Kapitola 10: Obrubníky, krajníky, chodníky a dopravní plochy

Kapitola 11: Svodidla, zábradlí a tlumiče nárazu

Kapitola 18: Betonové konstrukce a mosty

Tabulka P9.3

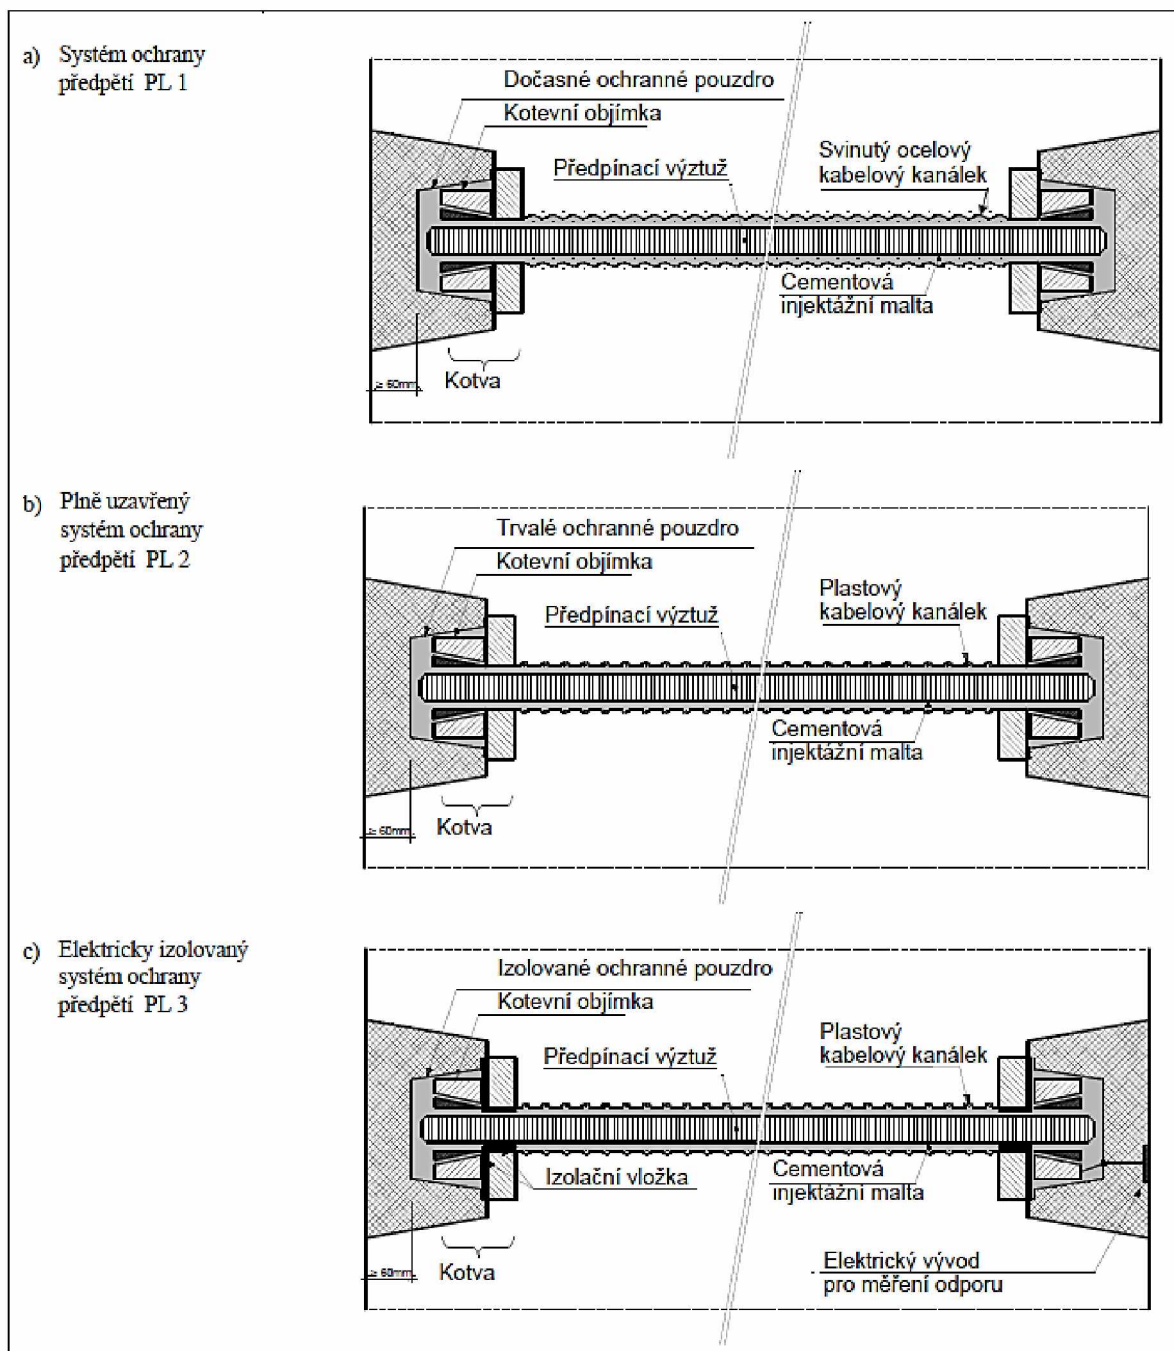
čl. P9.8, bod f) se nahrazuje novým zněním:

Návrh protikorozní ochrany předpínací výztuže se řídí ČSN EN 1992-2/Z2, tab. NA.2 a NA.3.

Materiál kabelových kanálků se navrhuje s ohledem na stupeň protikorozní ochrany předpínací výztuže (PL1, PL2, PL3) podle třídy prostředí, ve kterém je betonová předpjatá konstrukce umístěna a podle účinnosti konstrukční ochrany. Pokud objednatel nebo projektant požaduje zvýšenou spolehlivost předpínacího systému (tj. v případech, kdy jsou kabely

umístěné v agresivním prostředí s nízkou konstrukční ochranou, kde při významné korozi ocelových prvků předpětí je velké riziko kolapsu bez předchozích varovných projevů, a/nebo je obtížná přístupnost pro kontrolu během trvání konstrukce apod.), navrhne se stupeň ochrany PL3, a to i u konstrukcí chráněných izolačním systémem.
